## Bescheid

über die Änderung der  
allgemeinen bauaufsichtlichen Zulassung  
vom 25. Februar 2013

**Z-42.2-253**

**Schachtböden, Schachtringe, Schachtkonen und Tieftrichter aus GFK und PU zur  
Innenauskleidung von Betonschachtunterteilen sowie dazugehörige Muffen aus GFK, PU,  
ABS, PVC-U und PP**

Anlage 1

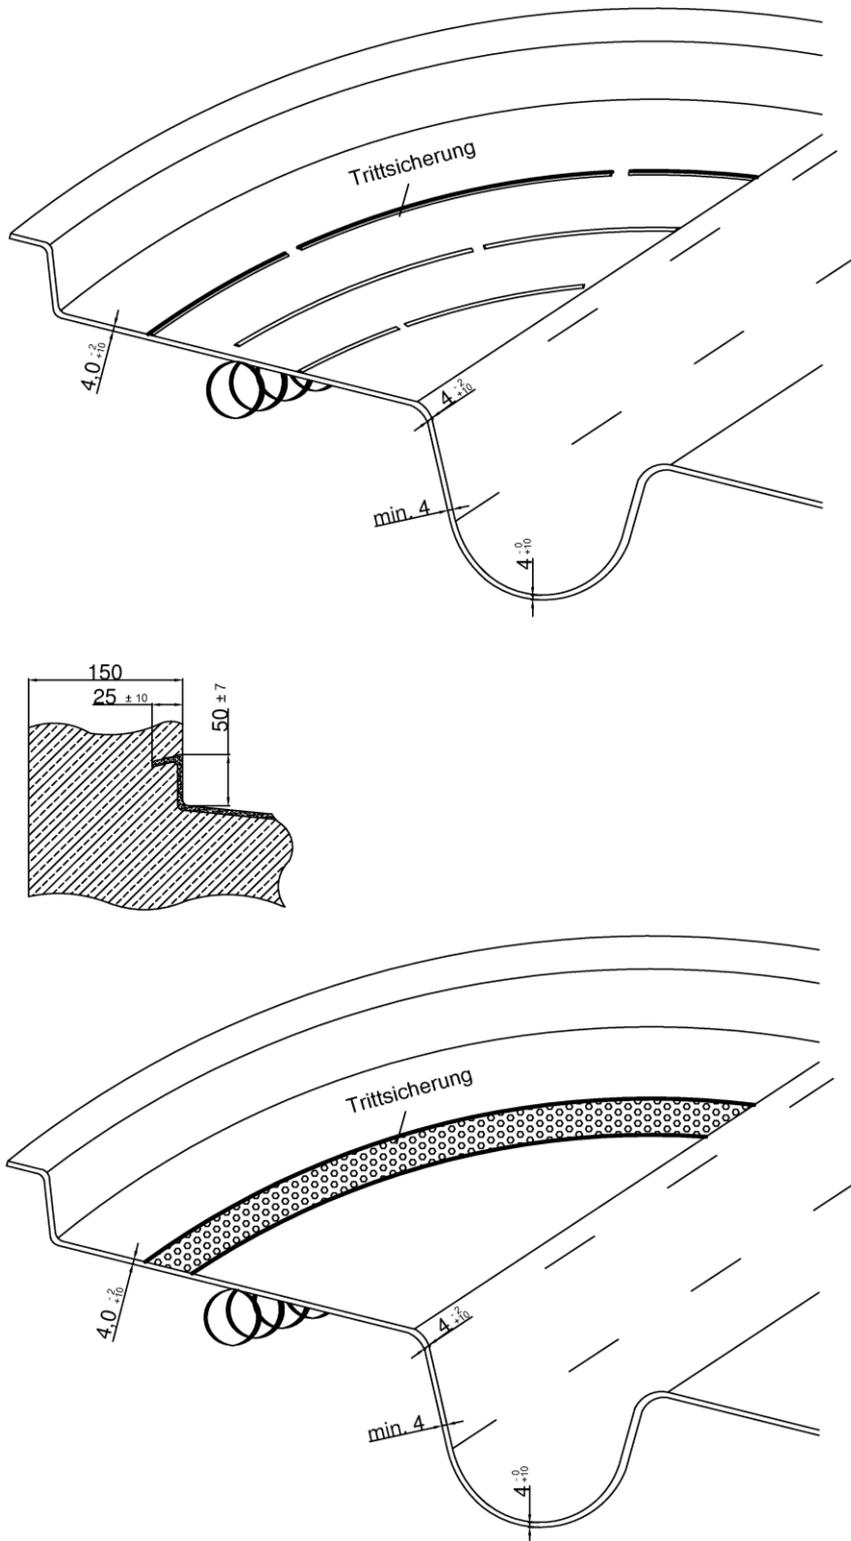
1. Die bisherigen Festlegungen des Abschnitts 2.1.8 bezüglich der Festlegungen zum Wandaufbau der PU-Schachtböden und PU-Muffen werden hiermit durch die Nachfolgenden ersetzt:

### **2.1.8 Wandaufbau der PU-Schachtböden und PU-Muffen**

Die Schachtböden aus PU weisen einen durchgehend homogenen Wandaufbau mit einer Mindestwanddicke von 4,0 mm an jeder Stelle mit den in Anlage 1 genannten fertigungsbedingten Toleranzen auf.

Die Schachtkonen, Tieftrichter und Muffen aus PU weisen einen durchgehend homogenen Wandaufbau mit einer Mindestwanddicke von 4,0 mm an jeder Stelle auf.
